DIRECCIÓN DE NUEVAS CREACIONES

Asunto: Radicación: 13-42753- -4
 Trámite: 3
 Evento: 1
 Actuación: 519
 Oficio: 23542
 Folios: 10

Patente de Invención				Patente de Modelo de Utilidad	X
Vía Nacional	X				
Vía PCT (Fase Nacional)		Capítulo I		Capítulo II	
No. Solicitud Internacional					
Fecha de Presentación Internacional

Título de la solicitud: "Estructura portátil para la carga de tanques y/o carro tanques, utilizados en la manipulación, almacenamiento y/o transporte de fluidos". (Fl. 2, Rad. 13-042753-00002-0000)

Figuras de D1

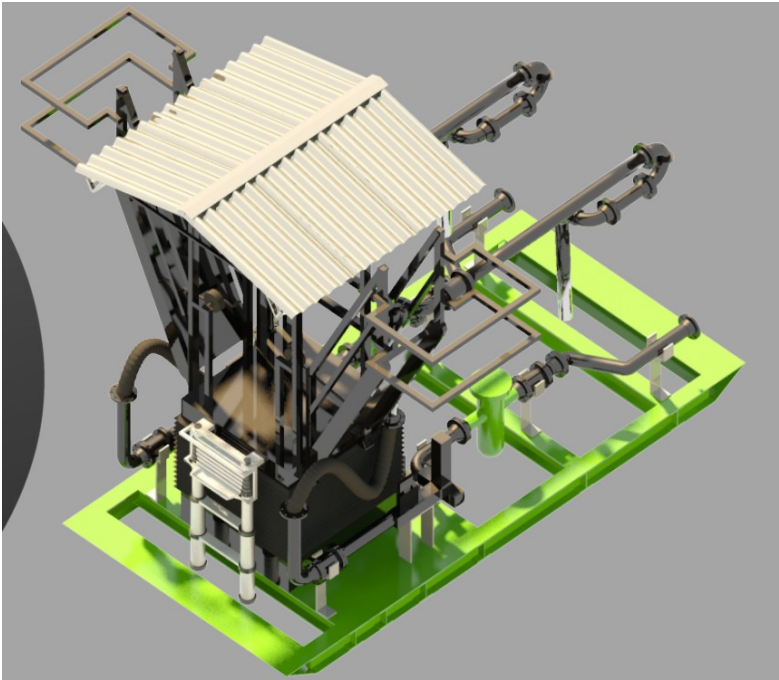
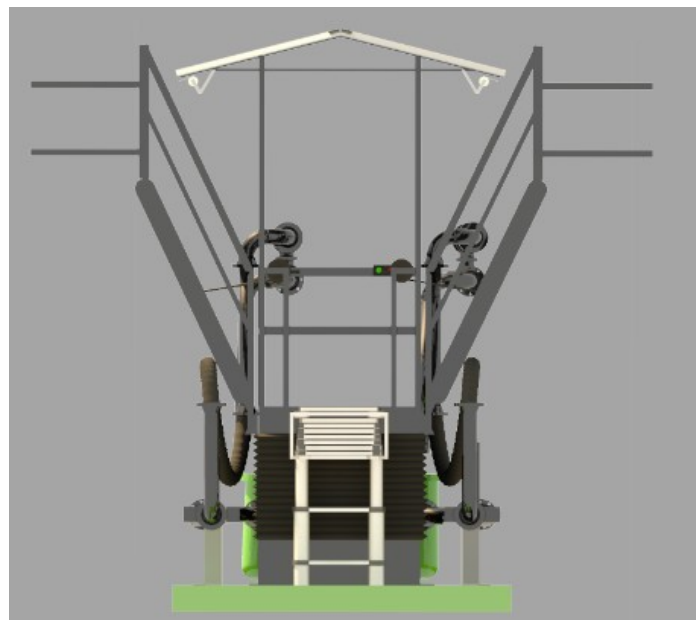
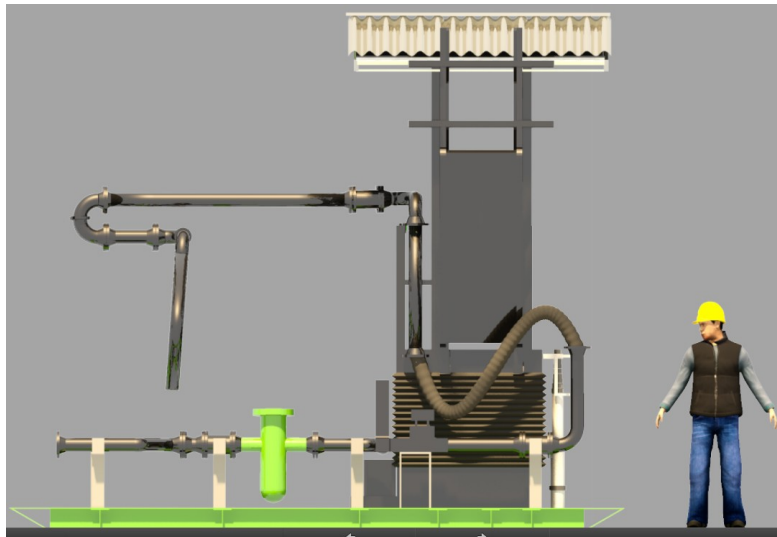
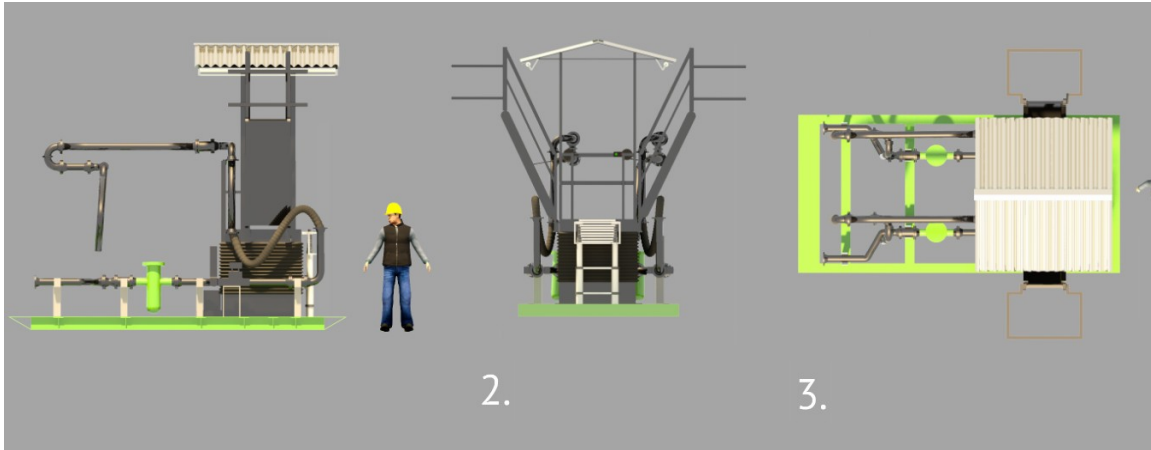
El documento D1¹ muestra un sistema que incluye una estructura portátil que comprende: Un “skid” o estructura de soporte tipo petrolero a modo de patín sobre el que están montados: unos medios de carga y descarga con todos los equipos necesarios de control, al menos un brazo de llenado tipo pantógrafo, una plataforma elevable desde la que se realiza el control de carga, desplazable mediante un sistema hidráulico, una escalera desplegable telescópicamente y de acceso a la plataforma elevable unidas en su extremo superior a la plataforma de carga, al menos una pasarela plegable de carga que permiten el acceso desde la plataforma elevable hacia el tanque, estando la al menos pasarela plegable unida de manera articular en uno de sus extremos con la plataforma de carga.

Características técnicas esenciales	D1 http://prezi.com/mccjdsa97fja/cargadero-portatil/
Estructura portátil para carga de tanques caracterizada porque comprende:	Estructura portátil para carga de tanques caracterizada porque comprende: (Figuras anexas)
un “skid” o estructura de soporte (1) tipo petrolero a modo de patín sobre el que están montados:	un “skid” o estructura de soporte tipo petrolero a modo de patín sobre el que están montados: (Figuras anexas)
unos medios de carga y descarga con todos los equipos necesarios de control	unos medios de carga y descarga con todos los equipos necesarios de control (Figuras anexas)
al menos un brazo de llenado (7) tipo pantógrafo una plataforma elevable (2) desde la que se realiza el control de carga, desplazable mediante un sistema hidráulico,	al menos un brazo de llenado tipo pantógrafo una plataforma elevable desde la que se realiza el control de carga, desplazable mediante un sistema hidráulico, (Figuras anexas)

escalera desplegable (4) telescópicamente y de acceso a la plataforma elevable unidas en su extremo superior a la plataforma de carga (2)	escalera desplegable telescópicamente y de acceso a la plataforma elevable unidas en su extremo superior a la plataforma de carga (Figuras anexas)
al menos una pasarela plegable (5) de carga que permiten el acceso desde la plataforma elevable hacia el tanque, estando la al menos pasarela plegable (5) unida de manera articular en uno de sus extremos con la plataforma de carga (2).	al menos una pasarela plegable de carga que permiten el acceso desde la plataforma elevable hacia el tanque, estando la al menos pasarela plegable unida de manera articular en uno de sus extremos con la plataforma de carga. (Figuras anexas)

La reivindicación 1 no cumple el requisito de novedad (Art.16 D 486) de acuerdo a las observaciones anteriores.

Plataforma de Acceso

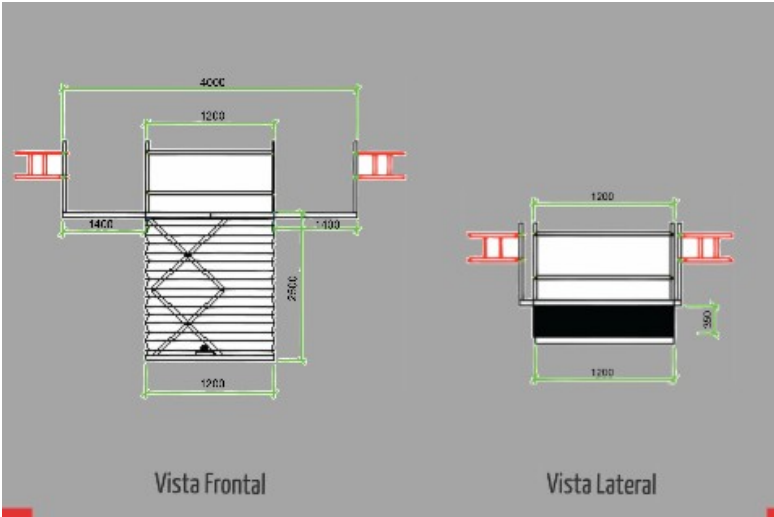
Para el desplazamiento vertical de la persona se utilizará una mesa elevadora marca ret M-2240- 3 ton- plataforma especial; con barandas de seguridad sujetas con pernos que serán abatibles, tendrá un fuelle que protegerá el sistema tijeras, cilindro, motor de la mesa elevadora con dimensiones 1200mm X 1200mm extensión total de 2500mm y recogida de 350mm.
